Tillaga að breyttu deiliskipulagi fyrir lóðina Aflakór 12.  
mkv 1:2000

# RJÚPNAHÆÐ - AUSTURHLUTI. Deiliskipulag. Aflakór 12.

Breytt deiliskipulag skv. 2. mgr. 43 gr. skipulagslaga nr. 123/2010.

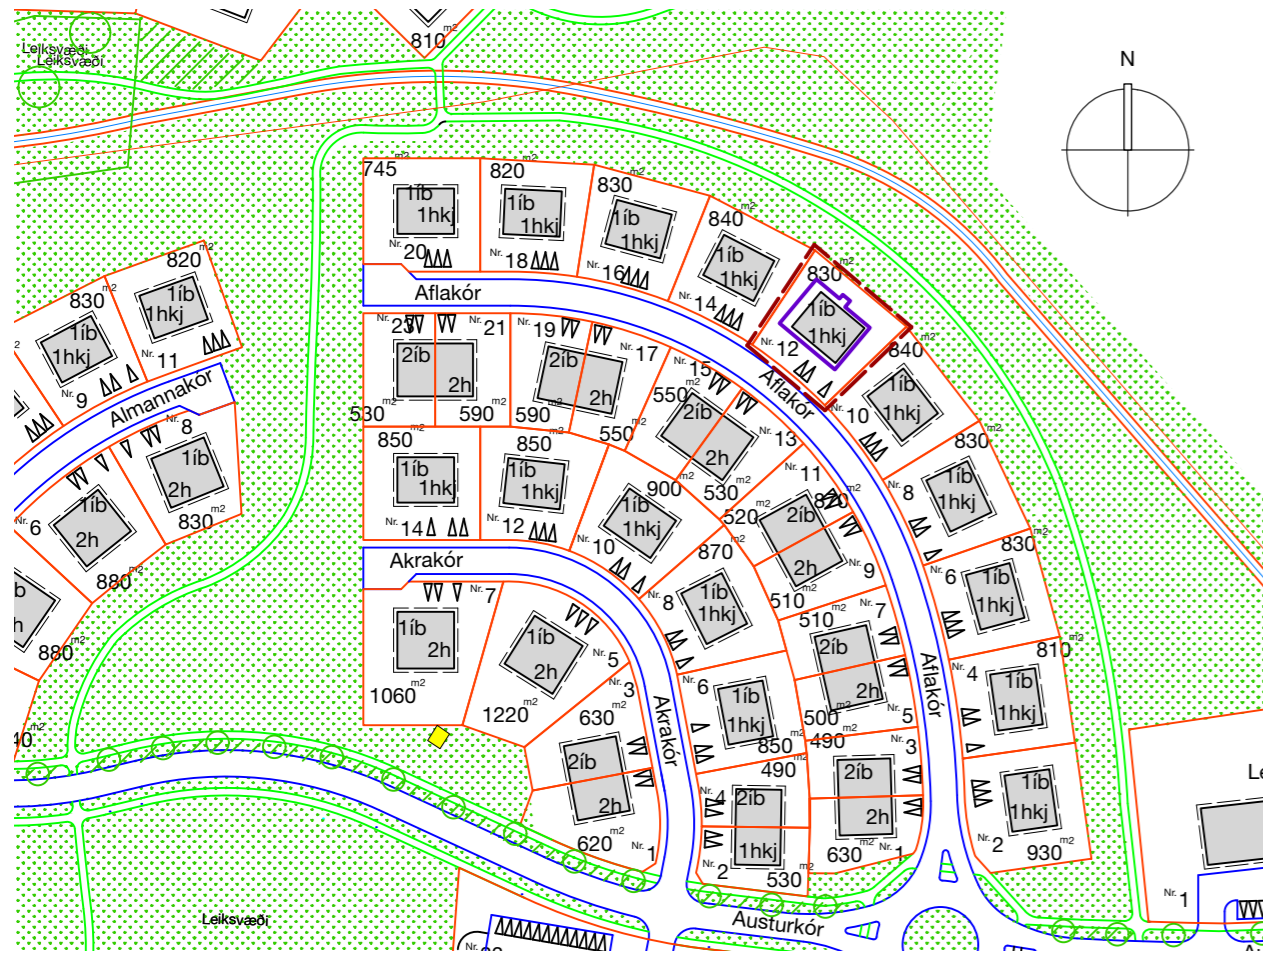
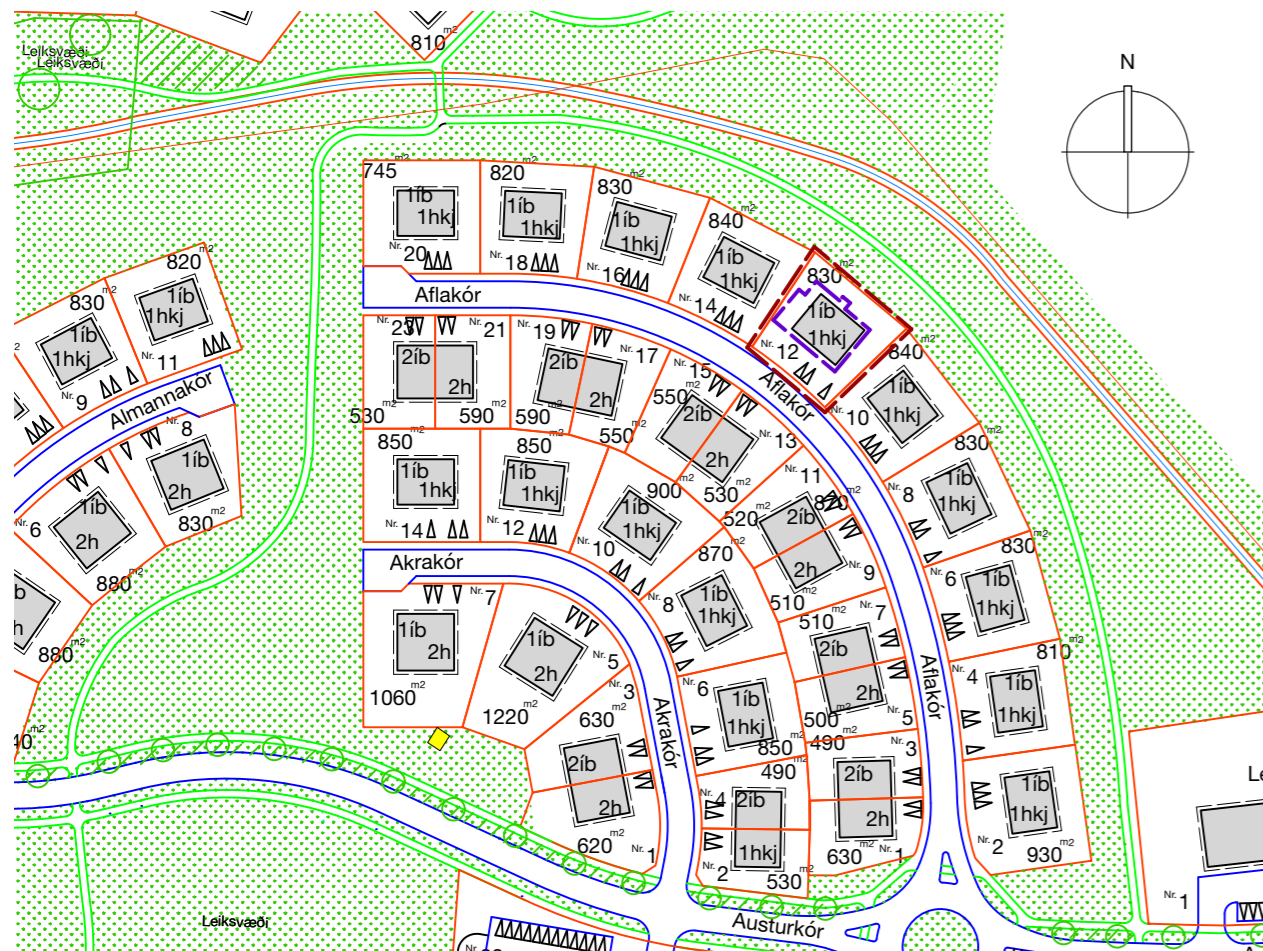
- Tillaga að breyttu deiliskipulagi Rjúpnahæðar - Austurhluta sem samþykkt var í bæjarráði 7. september 2006 og birt í B-deild Stjórnartíðinda 9. október 2006.
- Breytingin nær aðeins til lóðarinnar Aflakórs 12.
- Í breytingunni felst að núverandi byggingarreitur er stækkaður um 2,5 metra að hluta til norðvesturs og um 5 metra að hluta til suðvesturs.
- Gert er ráð fyrir að hluti núverandi verandar á norðvestur hlið húss verði lokað með gleri og þakktanti framlengt til norðvesturs.
- Við þessar breytingar eykst byggingarmagn íbúðarhússins úr 395,8 m<sup>2</sup> í 416,1 m<sup>2</sup> og nýtingarhlutfall verður 0,50 í stað 0,48.

Skýringarmynd: útlit norð-vestur - eftir breytingu mkv 1:200

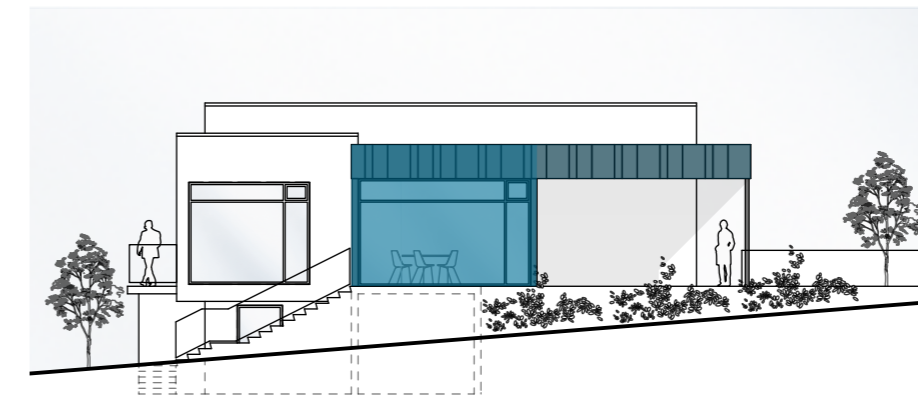
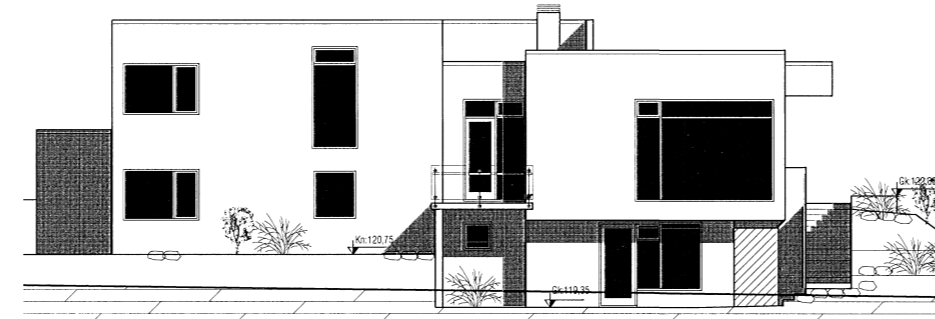
Skýringarmynd: útlit norð-vestur - fyrir breytingu mkv 1:200

Skýringarmynd: grunnmynd efri hæðar - eftir breytingu mkv 1:200

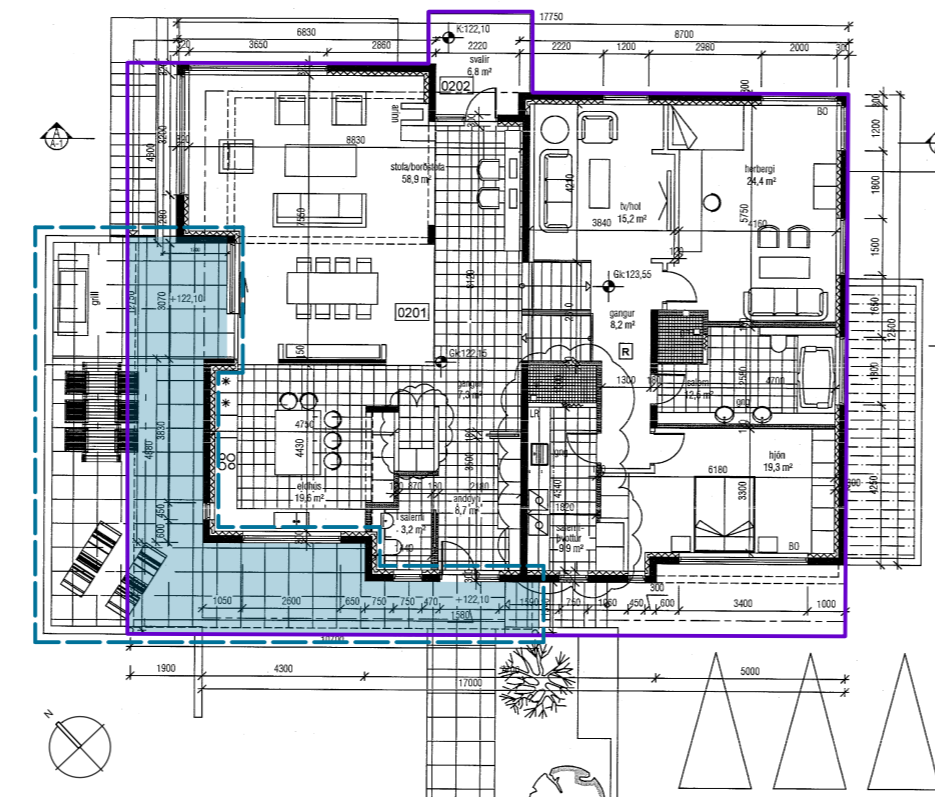
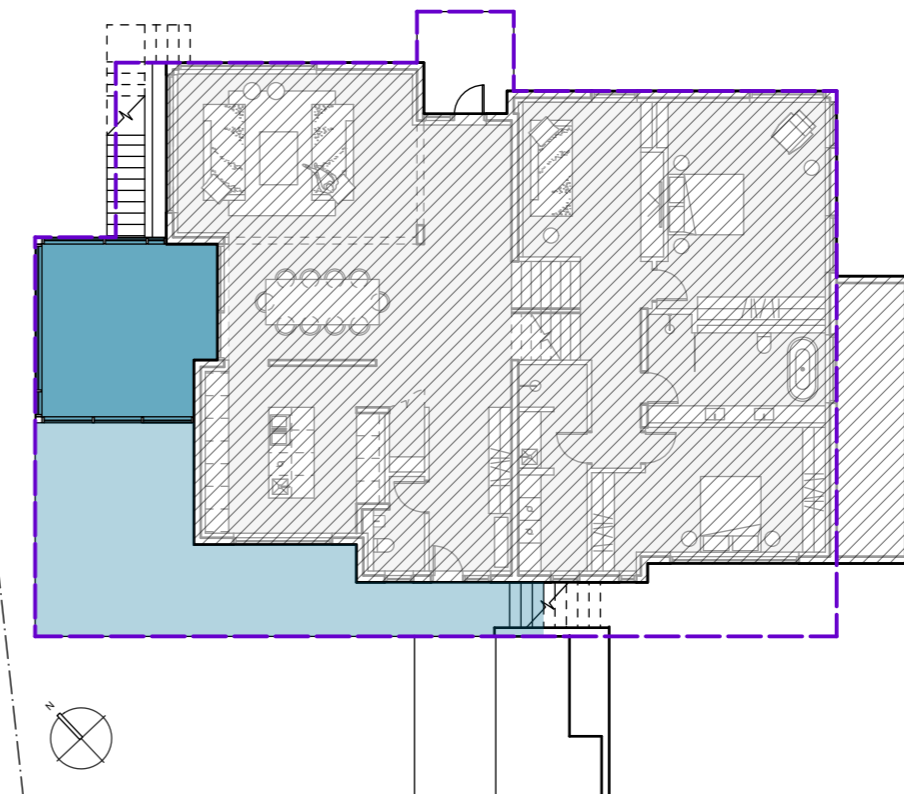
- Núverandi byggingarreitur
- Núverandi verönd
- Pak yfir núverandi verönd

- Breyttu byggingarreitur
- Hluta af núverandi verönd lokað með gleri
- Pak framlengt
